**Direction départementale  
des territoires**

Angoulême, le **23 DEC. 2022**

**Objet :** Avis de la DDT-SEER sur le projet de construction de chais – SCEA de Chadefaud – commune de  
SAINT BONNET

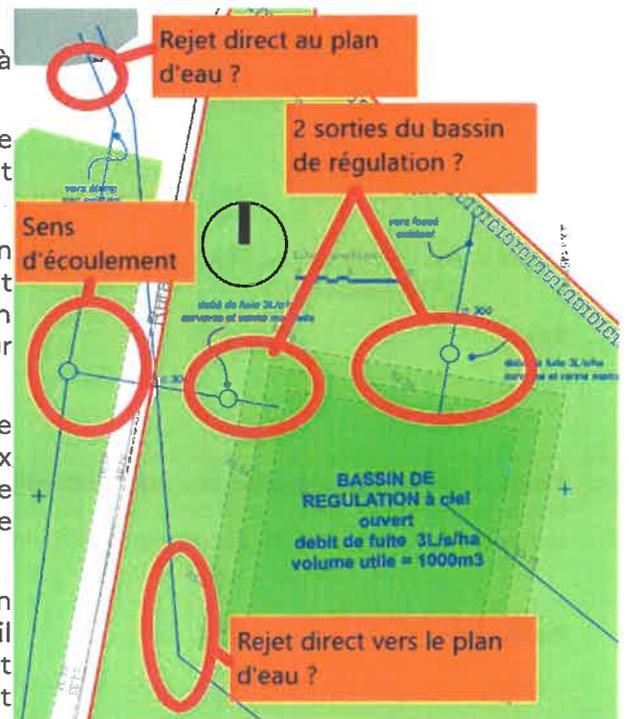
On peut d'ailleurs s'étonner, sur la base du constat de ces faibles perméabilités, de l'affirmation selon laquelle « actuellement les eaux pluviales sont infiltrées sur la parcelle » (p.73) alors que le plan des réseaux matérialise un réseau existant se rejettant dans le plan d'eau situé à l'aval du projet.

S'agissant du plan des réseaux des eaux pluviales et des effluents de vin, celui-ci amènent plusieurs questionnements :

- le bassin de régulation a-t-il 2 sorties avec débit de fuite à 3l/s/ha ? Pourquoi ?
- comment se fait-il qu'une canalisation susceptible de charrier des effluents de vin puisse rejoindre directement le plan d'eau ? Quel est le sens des écoulements ?
- pourquoi ne pas faire transiter les eaux issues de la station de lavage par le bassin de régulation et rejeter directement au plan d'eau (avec le risque d'un transfert de polluant en cas d'accident ou de dysfonctionnement du séparateur d'hydrocarbures) ?
- pourquoi une pompe automatique (donc source potentielle de dysfonctionnement) de transfert des eaux du bassin défense incendie vers le bassin de régulation alors que la topographie permet a priori une surverse gravitaire ?

- > Apporter les réponses aux multiples incohérences que suscite le plan des réseaux
